改善箇所説明図

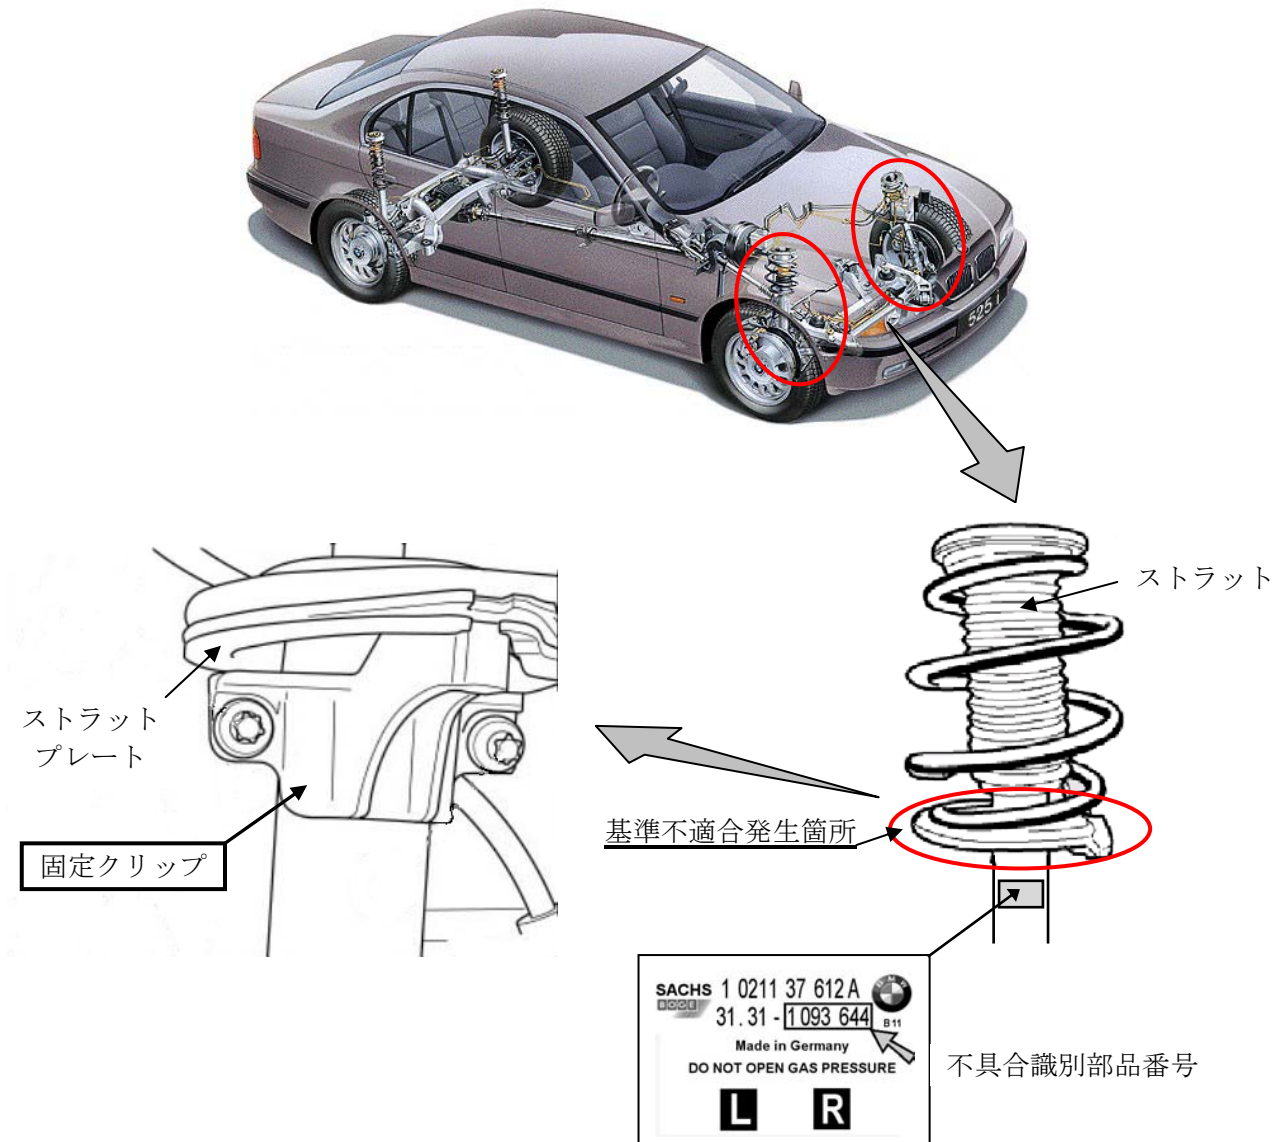
前車輪のコイルスプリングを保持するストラットプレートの強度が不十分なため、高温多湿の環境下で渋滞走行を繰り返し行なうと、当該プレートに亀裂を生じて異音が発生することがある。そのため、そのままの状態で使用を続けると、当該プレートが脱落し、走行安定性が損なわれるおそれがある。

全車両、フロントストラットの部品番号を点検し、該当品の場合は当該プレートに固定クリップを取り付ける。

注意：□は取付け部品を示す。

識別：ストラットプレート前部に黄色ペイントを塗布する。
